**DODATEK č. 1
KE SMLOUVĚ O DÍLO**
Číslo smlouvy Objednatele: 3/2025
Číslo smlouvy Zhotovitele: 25002

„Parkoviště ulice Jiráskova, Sázava“

Pokyn projektanta číslo / profese:	<u>POKYN AD PROJEKTANTA</u>	Datum vydání:
01 / SO 101.3 – Komunikace – část C	Parkoviště ulice Jiráskova Sázava	14.5.2025
Strana číslo / Počet stran celkem	Název:	
1/1	Zkrácení parkoviště větve C

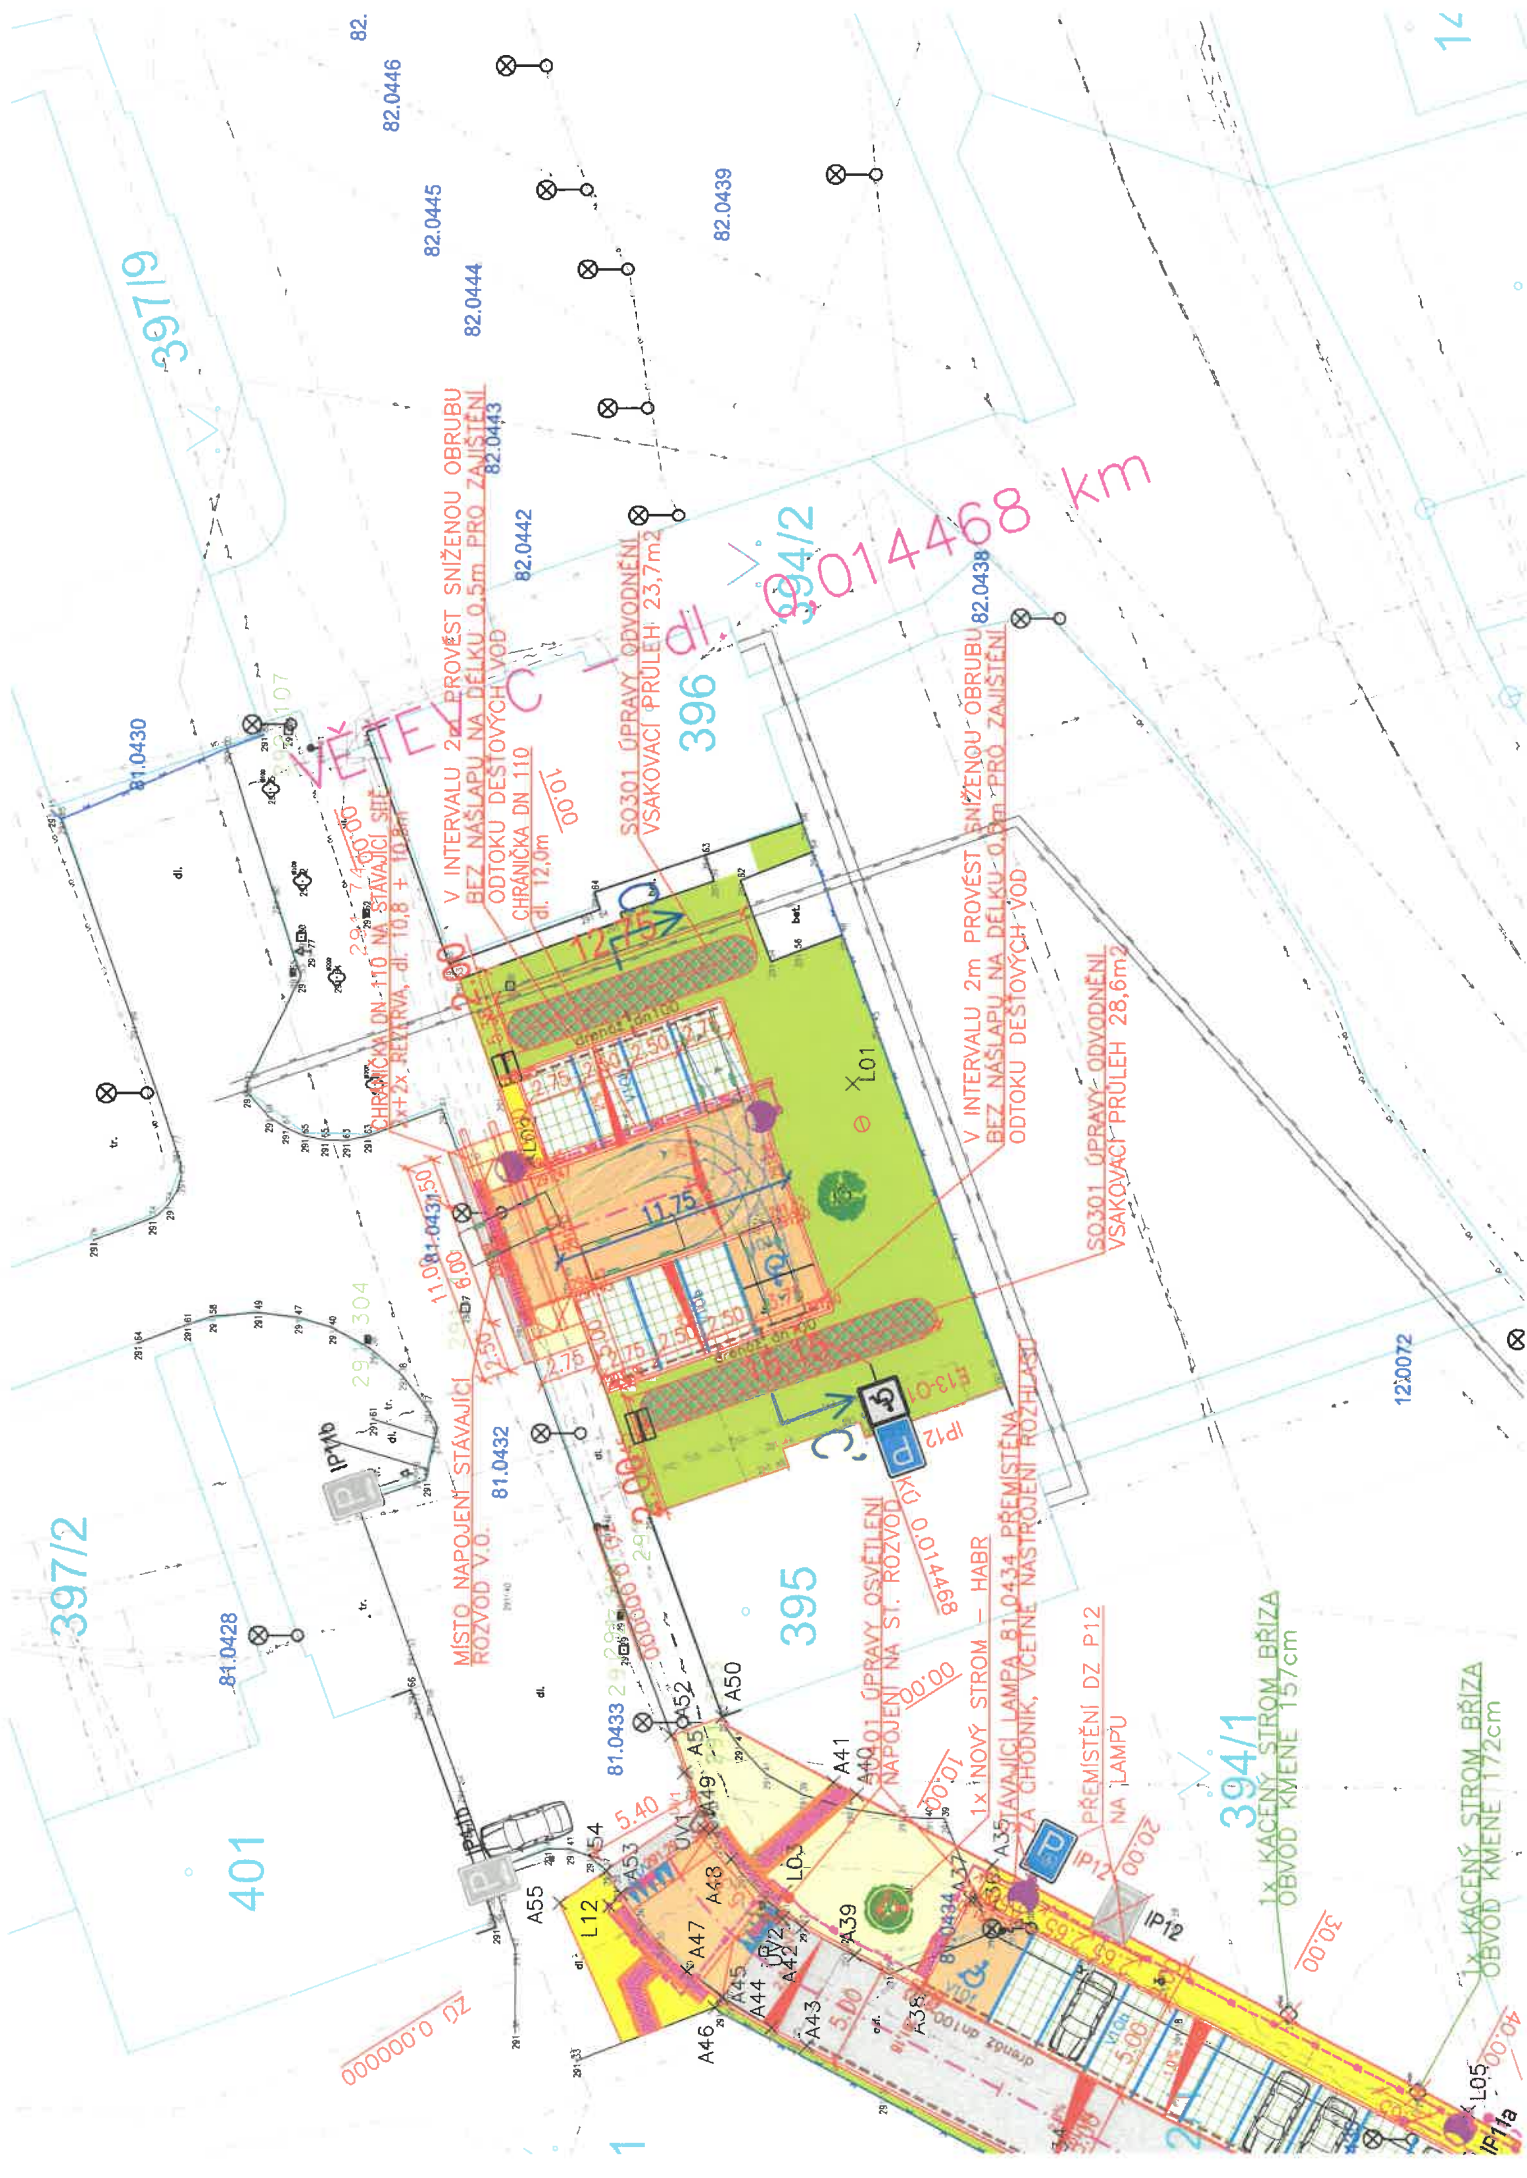
Z důvodu velkého kořenového balu stávajícího stromu, kde kořeny vystupují až nad okolní terén a požadavku investora na zachování stromu, bude navrhované parkoviště zkráceno tak, aby výkopové práce nepoškodili stávající strom. Zároveň je požadavkem investora zrušit původně navrhovanou plochu s lavičkami u stromu. Dále nebude rekonstruován stávající betonový chodníček podél objektu p.č. 396, neboť by v případě bourání stávajícího betonového chodníčku došlo k poškození stávající fasády objektu. Z důvodu minimalizace přiblížení ke stávajícímu stromu je přesunuto invalidní stání na západní stranu parkoviště a celá západní strana parkoviště přisunuta až ke stávajícímu chodníku (je tak zrušen 1,0m široký zatravněný pás mezi chodníkem a parkovištěm na této straně parkoviště. Východní strana parkoviště již nebude přisazena ke stávajícímu chodníku, neboť je v tomto prostoru navržena lampa veřejného osvětlení. Dle požadavku investorů na minimalizaci údržby bude tento prostor zadlážděn a bude zvýšený vůči stávajícímu chodníku.

Navrhovaná lampa na konci parkoviště bude posunuta za novou hranu konce parkoviště.

Chodníkový přejezd na parkoviště bude proveden z velké žulové kostky 100/100 pro zajištění vyšší únosnosti než na okolních chodnících.
